玄海原子力発電所
原子炉施設保安規定変更認可申請について

「竜巻防護対策（固縛装置）の追加に伴う変更について」

2 0 2 6 年 9 月 8 日
九 州 電 力 株 式 会 社

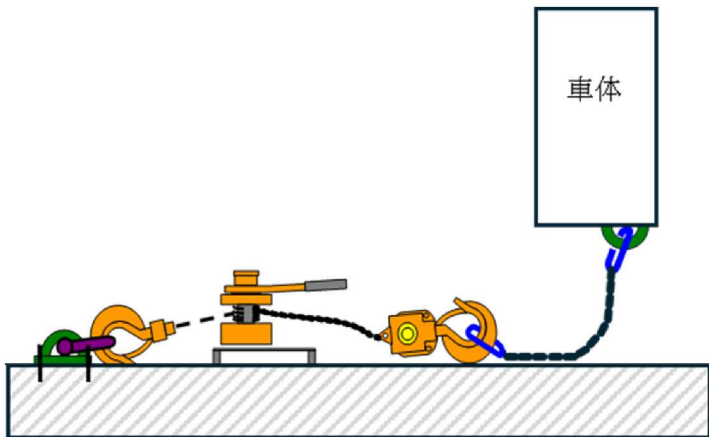
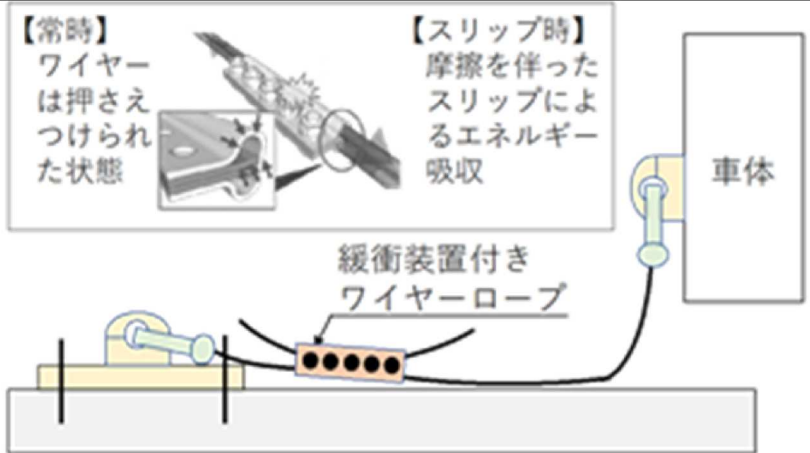
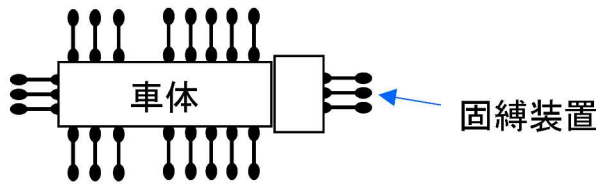
緊急時対策所設工認審査 2020年9月10日申請 2021年4月23日認可	新たな固縛方式として「新固縛装置」について設工認認可を受領。 なお、保守点検に関する動作確認周期については、保安規定申請までに具体的な周期を決定するとした。
緊急時対策所保安規定審査 2024年1月19日申請 2024年8月19日認可	新固縛装置は、一旦動作すると必要な機能が維持できなくなるため、動作確認周期ではなく取替周期を設定することとし、また、取替周期の信頼性を高めるための更なるデータ収集が必要と判断したため、緊急時対策所保安規定申請では、自主的な判断により、緊急時対策所発電機車には「新固縛装置」ではなく「既固縛装置」を採用することとした。 また、データ収集後は、別途、保安規定変更認可申請を行ったうえで、竜巻防護対策として「新固縛装置」を採用する方針について説明することとした。
新固縛装置追加保安規定審査 2026年6月29日申請	「新固縛装置」の取替周期の信頼性を高めるための追加のデータ収集が完了したため、「新固縛装置」の運用を開始するため、保安規定変更認可を申請。

データ収集の結果、カバー装着により一定期間は所定の性能を維持できる見通しが得られたことから、保安規定を変更し、新固縛装置の運用を開始する。
